MPK S.A.
KRAKÓW

Tarcza hamulca wagonu E1

TR-13-09.10.1B

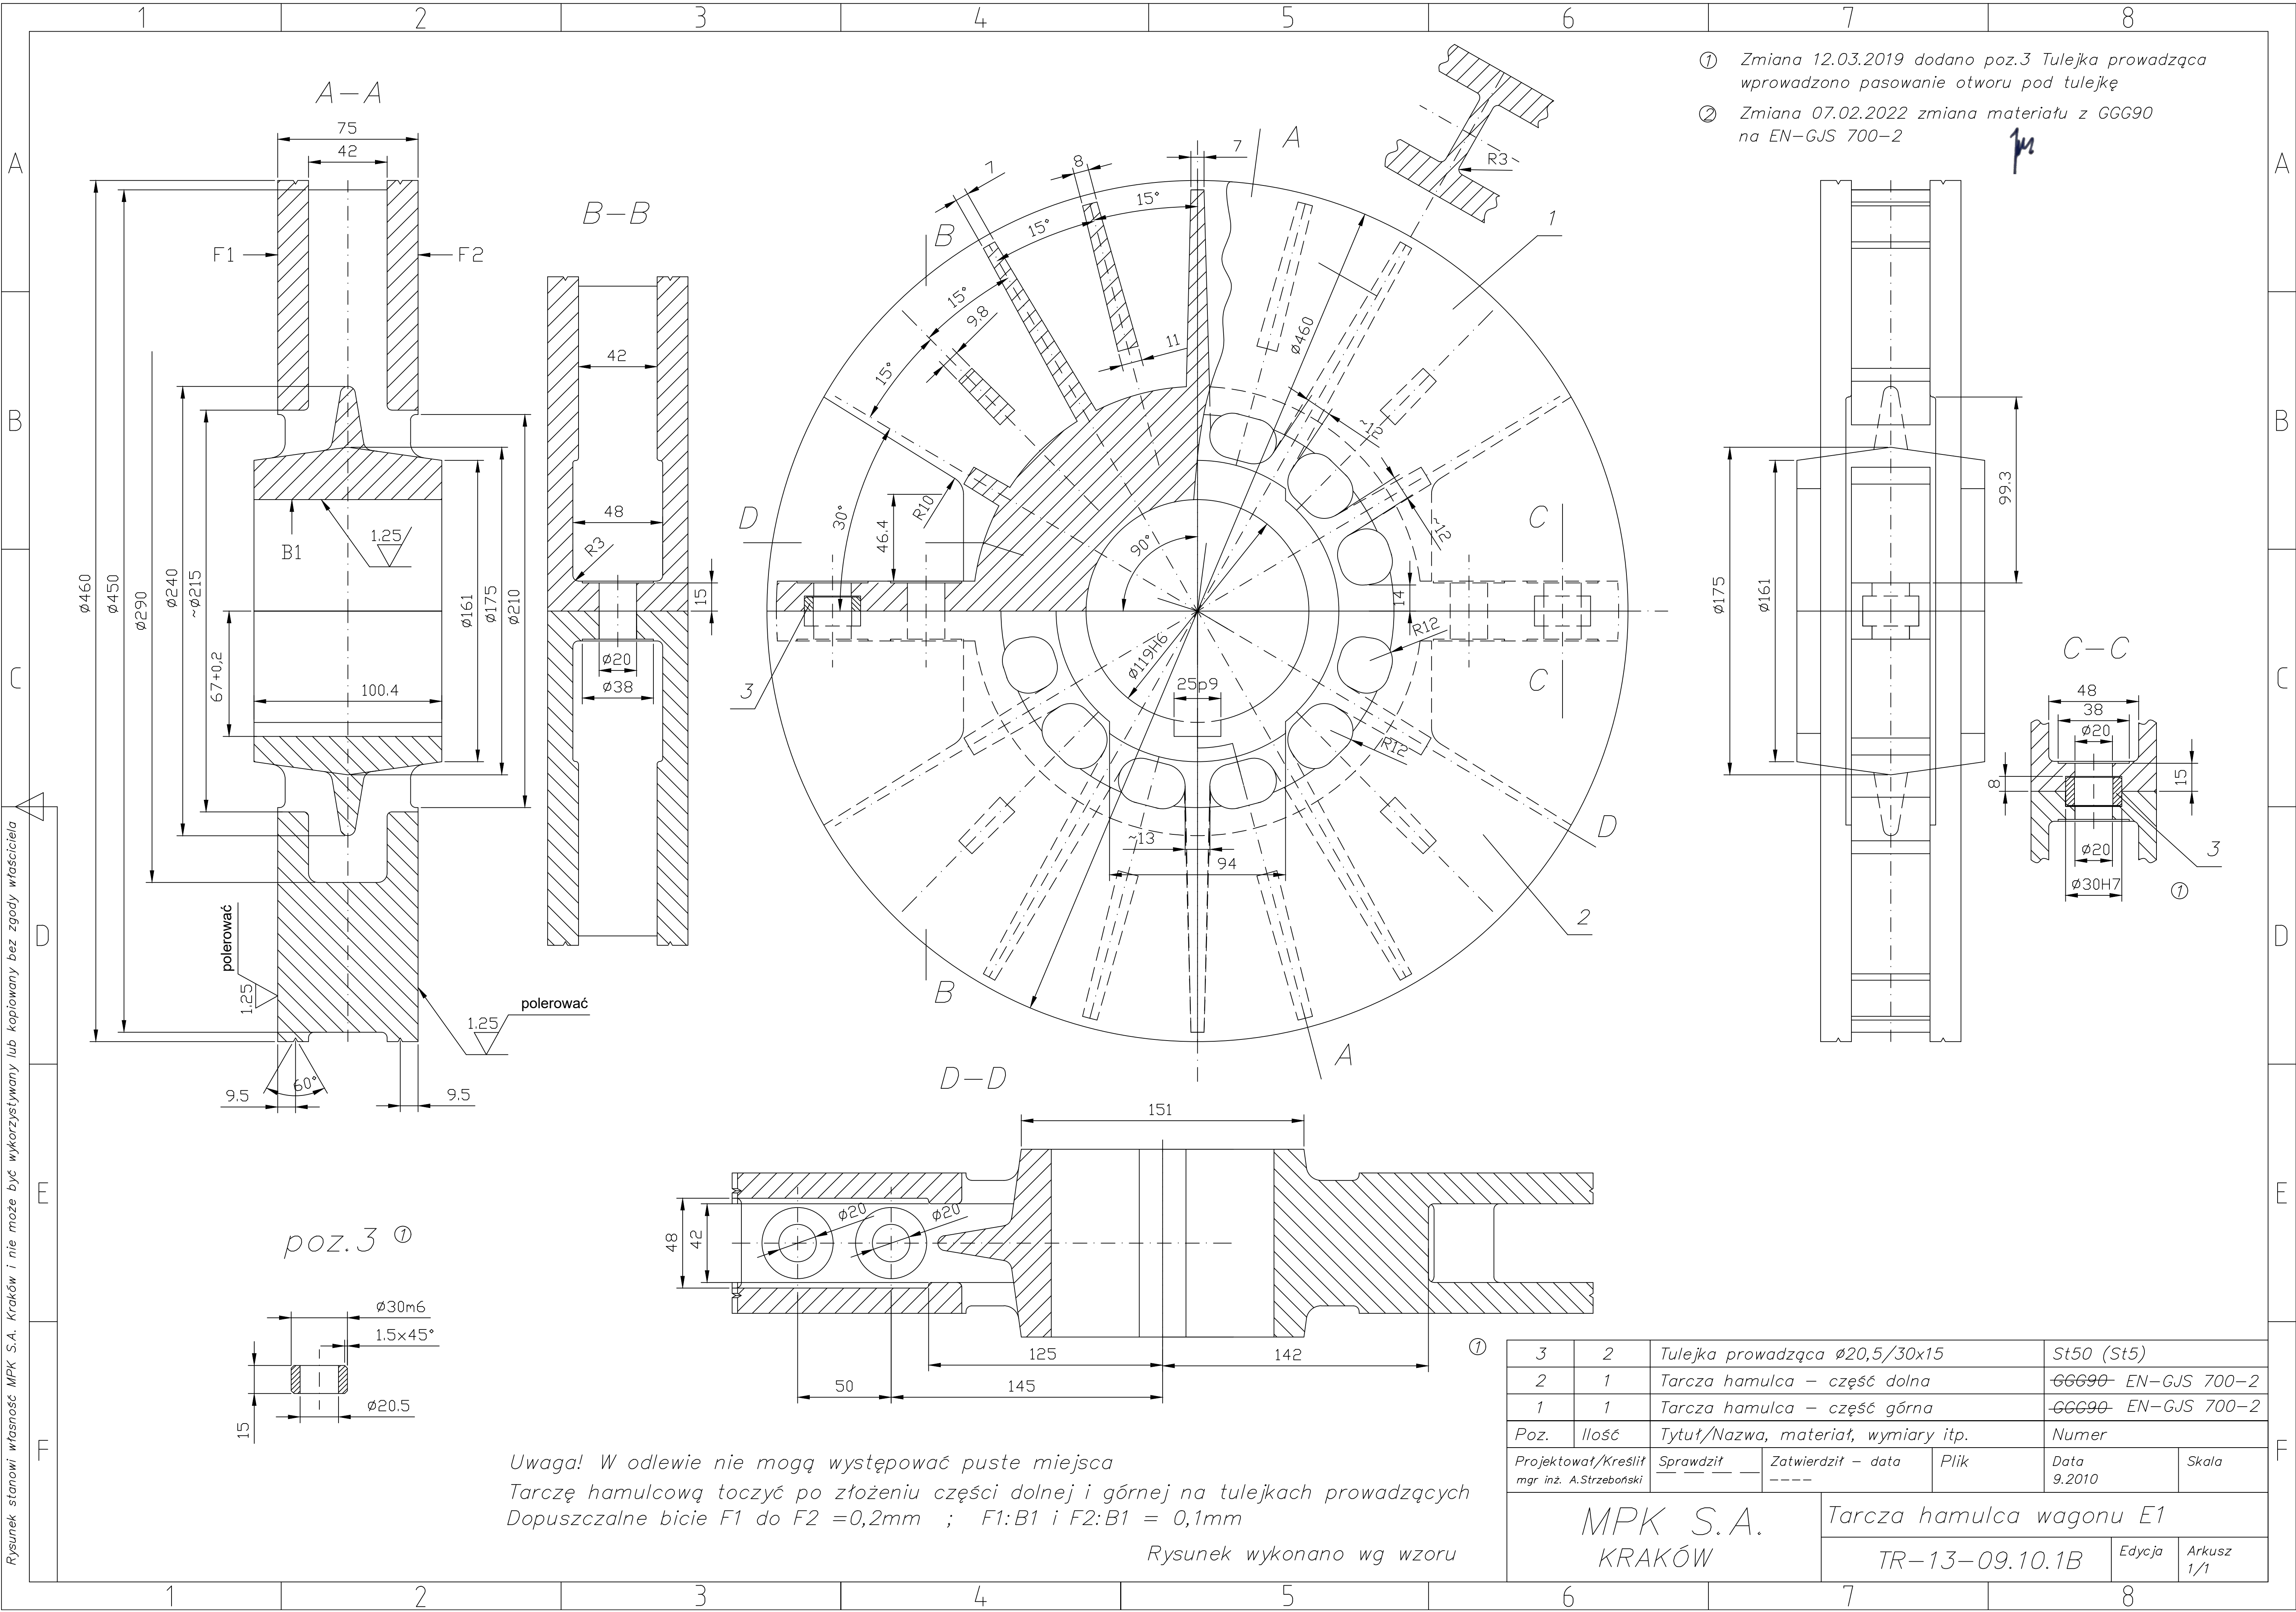
- ① Zmiana 12.03.2019 dodano poz.3 Tulejka prowadząca wprowadzono pasowanie otworu pod tulejkę
- ② Zmiana 07.02.2022 zmiana materiału z GGG90 na EN-GJS 700-2

poz.3 ①
